Naše zn. 136314/2026-SŽ-GŘ-O7

Optimalizace a elektrizace trati České Velenice (mimo) – Veselí nad Lužnicí (mimo) – Infrastruktura

Vysvětlení, změny a doplnění zadávací dokumentace č. 10

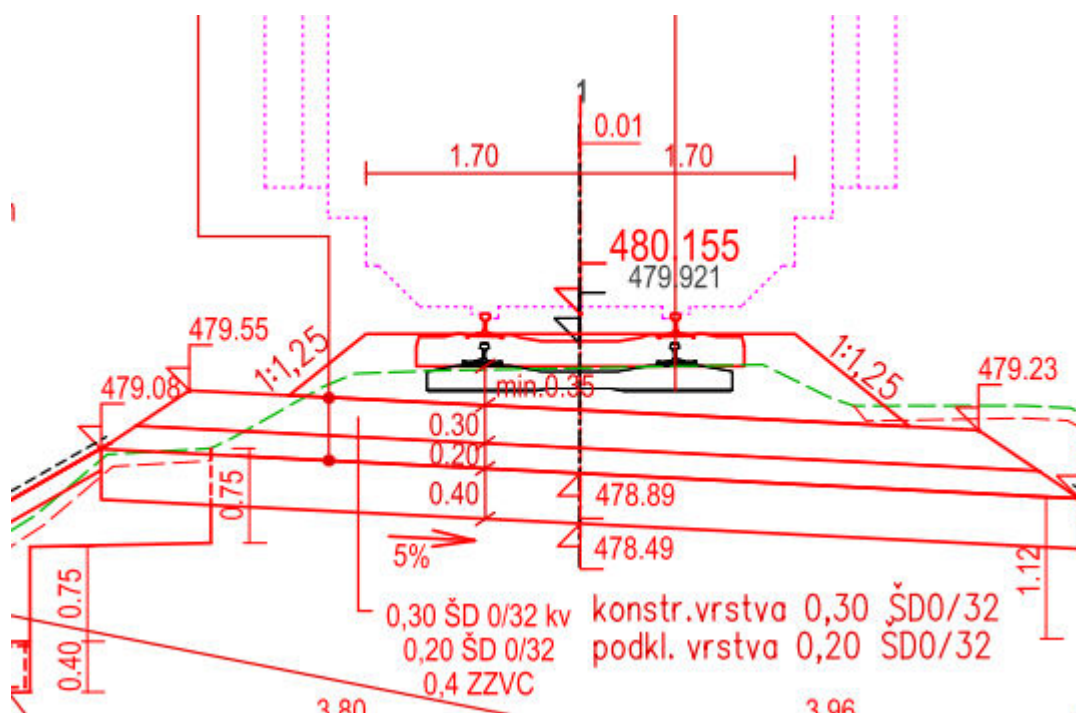
PD obsahuje SO 01-79-01 TNS České Velenice, oplocení, v objektové skladbě však tento SO chybí včetně soupisu prací

Uvedený stavební objekt není specifikován v příloze č. 1 ZTP – Seznam objektů část „Infrastruktura“, není tak předmětem díla a nebude oceňován.
